VERBALE DELLA COMITATO TECNICO PROVINCIALE VIA DEL 19/01/2023

PARERE N. 02/2023

Oggetto: Nuovo impianto di stoccaggio e trattamento di rifiuti speciali.

PROPONENTE: Mattiello Bruno Scavi S.N.C.
SEDE LEGALE: Via Longara n. 105– Vicenza
SEDE INTERVENTO: Viale dell'Artigianato snc – Longare
TIPOLOGIA ATTIVITÀ: Impianto di di recupero di rifiuti non pericolosi.
PROCEDIMENTO: Verifica di assoggettabilità a VIA ai sensi dell'art. 19 del D.Lgs 152/06
MOTIVAZIONE V.I.A: ALLEGATO IV alla Parte II del D.Lgs. n. 152/2006 e ss.mm.ii. - 7. Progetti di infrastrutture z.b) Impianti di smaltimento e recupero di rifiuti non pericolosi, con capacità complessiva superiore a 10 t/giorno, mediante operazioni di cui all'allegato C, lettere da R1 a R9, della parte quarta del decreto legislativo 3 aprile 2006, n. 152.
COMUNE INTERESSATO: \ \ \
DATA DOMANDA: 15, 18 e 19 maggio luglio 2022
DATA PUBBLICAZIONE: 25 luglio 2022
DATA INTEGRAZIONI: 22 dicembre 2022

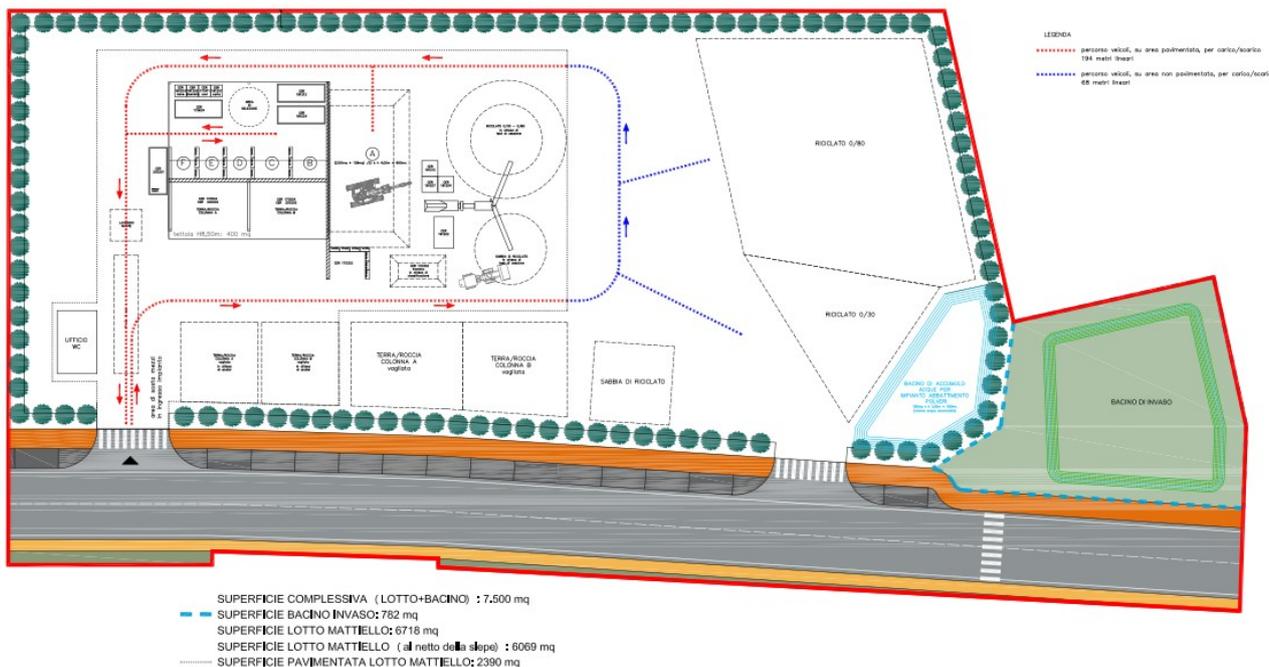
Si richiede inoltre una valutazione rispetto alla produzione di EoW a seguito della recente stesura del nuovo regolamento nazionale in materia di recupero di rifiuti inerti da costruzioni e demolizioni; l'impostazione del nuovo provvedimento potrebbe comportare la necessità di una procedura "caso per caso" ovvero la rinuncia ad alcune tipologie di rifiuto.

Si sospende il giudizio per richiesta di integrazioni e lo si riprenderà all'arrivo delle stesse.

Figura 26: Estratto Foglio AF18 della Carta delle altezze idriche scenario di bassa probabilità - TR 300 anni del PGRA 2021-2027

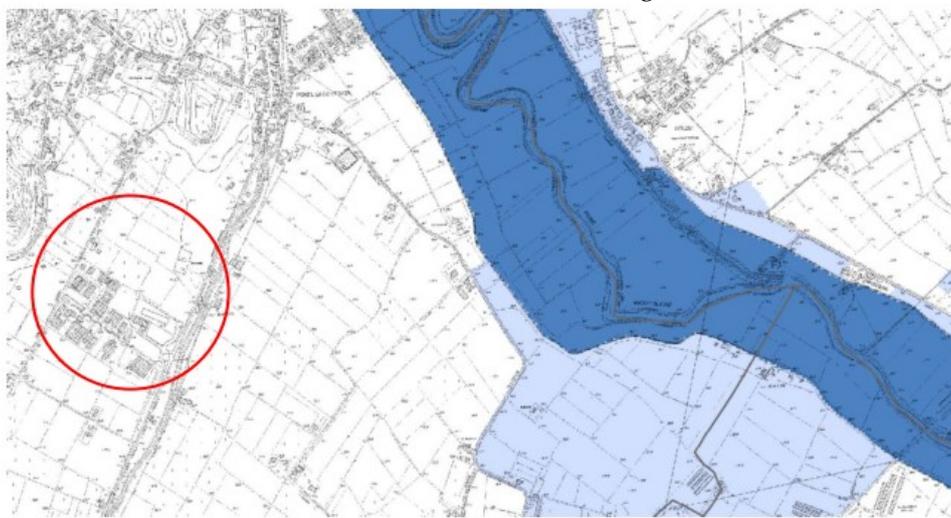
Si ritiene comunque opportuno integrare lo S.P.A. con quanto segue:

- sulla base di specifiche indagini in sito, si dovranno mettere in relazione le opere di mitigazione idraulica con la permeabilità dei terreni e con la profondità massima del livello della falda freatica;
- allo stesso modo si dovranno verificare le quote di scarico del bacino di invaso con i livelli di massima piena del recettore finale, ovvero il Canale Bisatto;
- dovranno essere valutate le eventuali interferenze e/o effetti cumulativi con gli scarichi del depuratore in gestione a Viacqua.

Le integrazioni fornite hanno soddisfatto quanto richiesto.
